**RIASSETTO DELLA RETE AT A 380 Kv E 132 Kv  
IN PROVINCIA DI TERAMO**

**INTEGRAZIONI ALLO STUDIO DI IMPATTO AMBIENTALE – RELAZIONE**

**(RICHIESTA CTVA U.0001755 DEL 15 05 2019, FORMALIZZATE DALLA DVA CON PROT.U.0013008 DEL  
22 05 2019**

**OGGETTO: [ID\_VIP: 4380] Istruttoria VIA - Progetto "Riassetto delle rete AT a 380 kV e 132 kV in Provincia di Teramo".**

**Figura 17 - Stralcio di corografia con il particolare dei sostegni ottimizzati A25,N, A26N e A27N dell'alternativa A.**

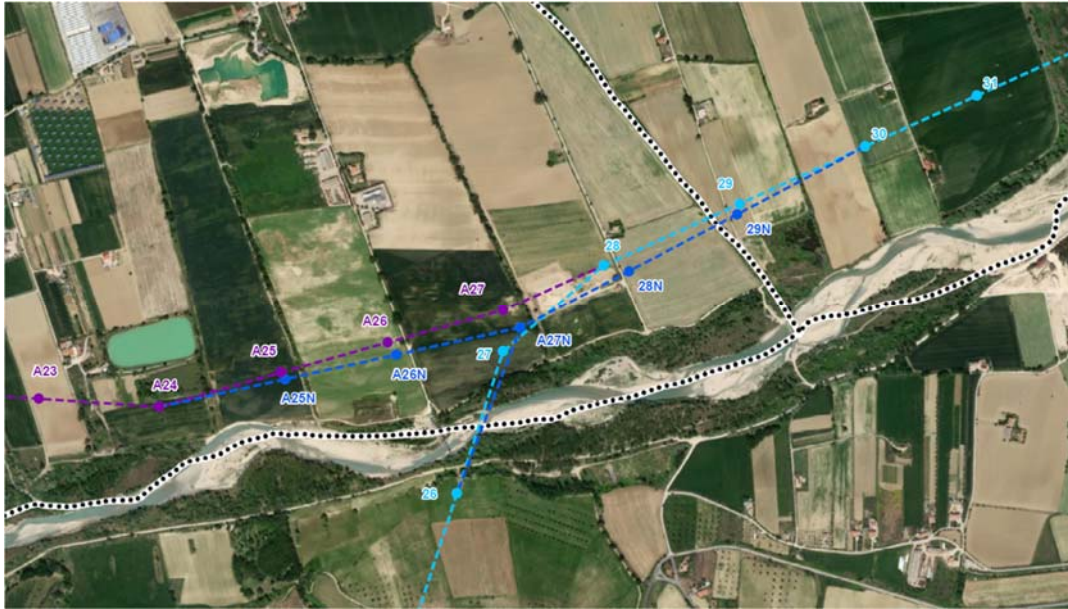
Al contempo è stata colta l'opportunità di ottimizzare il tracciato recependo le osservazioni di privati cittadini (note dei sig.ri Prospero e Cori del 7/03/2019 e del sig. Di Giacinto del 6/03/2019, cfr. 2.14.1) che hanno richiesto modifiche di tracciato al fine di allontanare la linea da terreni e fabbricati di proprietà utilizzati per attività turistiche e ricettive ubicati a subito sud del tratto dal sostegno n. 4 al sostegno n. 7.

L' **alternativa A** (dettaglio di **Figura 17**) è stata ottimizzata rispetto a quanto previsto nel progetto 2018) nel tratto compreso fra i sostegni A24 e A27. Tale ottimizzazione si è resa opportuna per ricollegare questo tracciato al sostegno A27N (cfr. alternativa C descritta più avanti).  
I sostegni oggetto di una lieve modifica della posizione sono individuati dai numeri A25N, A26N e A27N.

La suddetta ottimizzazione è stata recepita sia sul tracciato di progetto (sostegni n. 27N-28N-29N) sia sul tracciato dell'Alternativa A (sostegni n. A25N, A26N, A27N).

Figura 22 - - Vincolo diretto area S. Rustico e soluzione della criticità mediante l'alternativa in cavo (colore giallo)

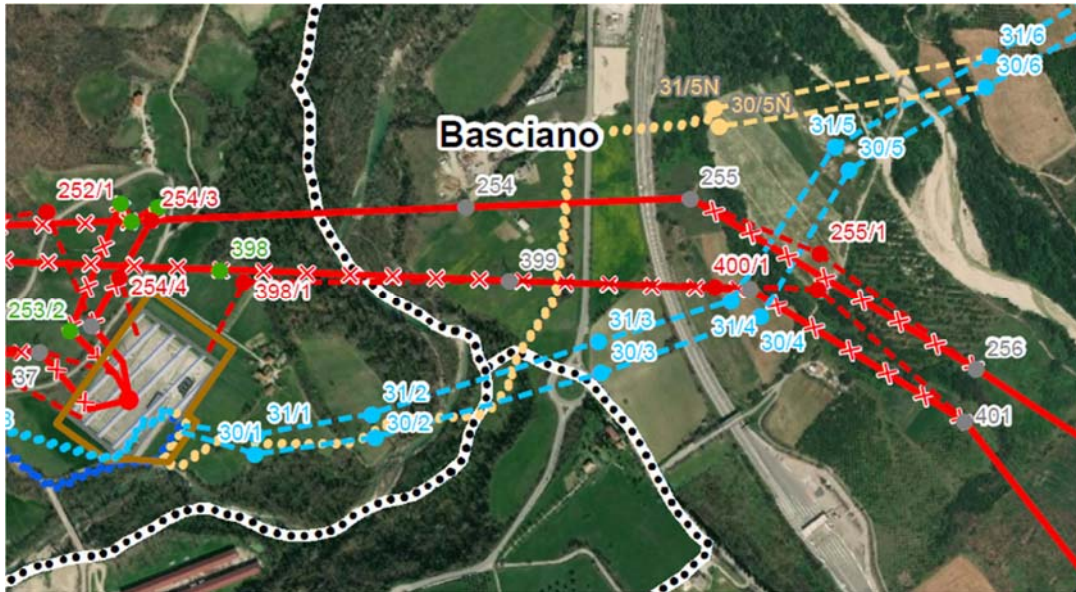
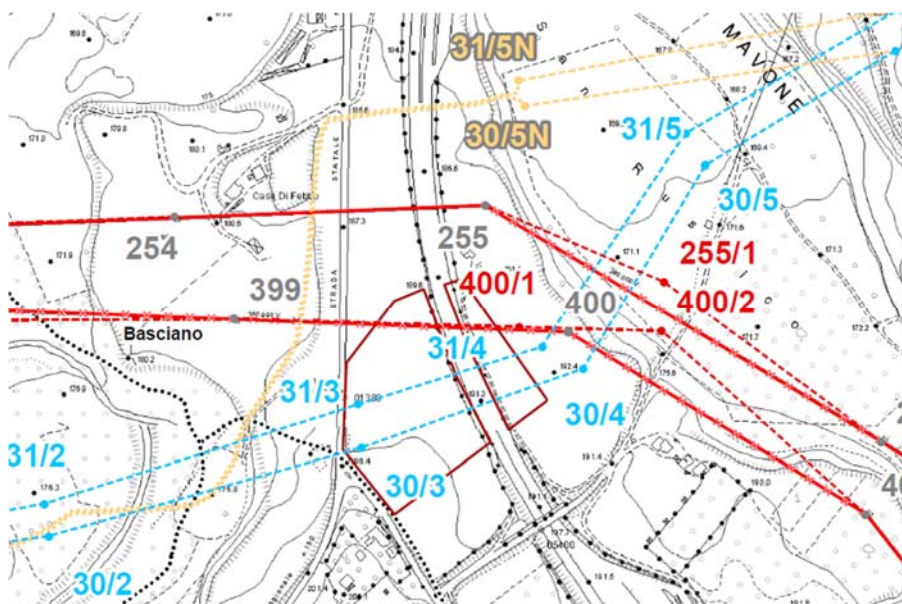
E' stato richiesto di porre a confronto le soluzioni progettate per giungere a una valutazione di sintesi e per avere un quadro completo delle modifiche apportate al tracciato di progetto nel corso dell'iter istruttorio.

Terna ha studiato l'alternativa in cavo interrato, effettuato mediante TOC per gli attraversamenti del Fiume Vomano, per l'Autostrada A24 e per il gasdotto di proprietà di Società Gasdotti Italia (SGI), che risponde alla richiesta in quanto a partire dalla stazione elettrica attraversa in sottosuolo il Fiume Vomano e l'area archeologica andandosi a raccordare in uscita con i sostegni 30/5 N e 31/5 N (unico tratto in aereo dell'alternativa, che per tale motivo subisce una modifica localizzativa rispetto al progetto).

**Figura 37 - Raccordi 132 kV est; interferenze aree pericolosità da PAI sostegni 30/9, 31/9, 30/10 e 31/10**

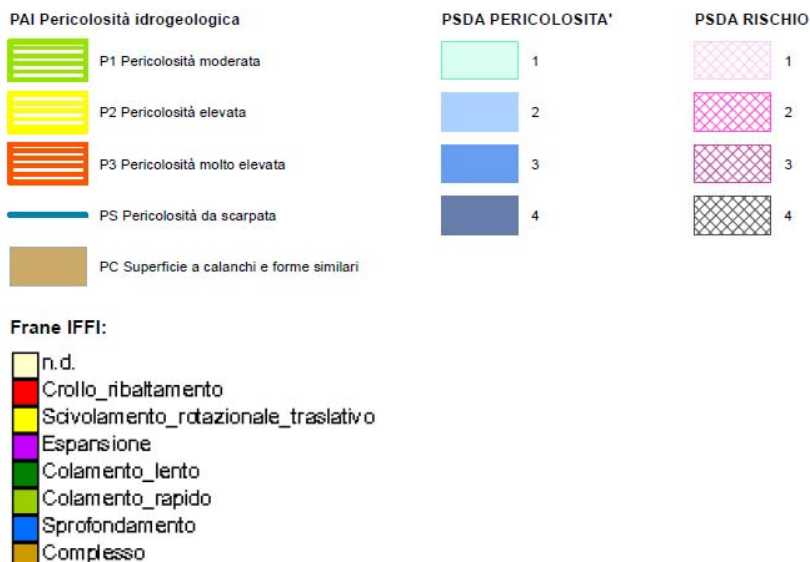
- per i sostegni 30/9, 31/9, 30/10 e 31/10 occorrerà fare riferimento alle modifiche introdotte dal Progetto di I Variante Parziale del PAI della Regione Abruzzo approvato con DGR n. 355 del 26 giugno 2017;

- per i sostegni 30/9, 31/9, 30/10 e 31/10 occorrerà fare riferimento alle modifiche introdotte dal Progetto di I Variante Parziale del PAI della Regione Abruzzo approvato con DGR n. 355 del 26 giugno 2017;

Nel seguito relativamente ai sostegni citati si evidenzia la modifica della interferenza dovuta all'aggiornamento del Progetto di I Variante Parziale del PAI della Regione Abruzzo approvato con DGR n. 355 del 26 giugno 2017 per i sostegni 30/9, 31/9, 30/10 e 31/10.
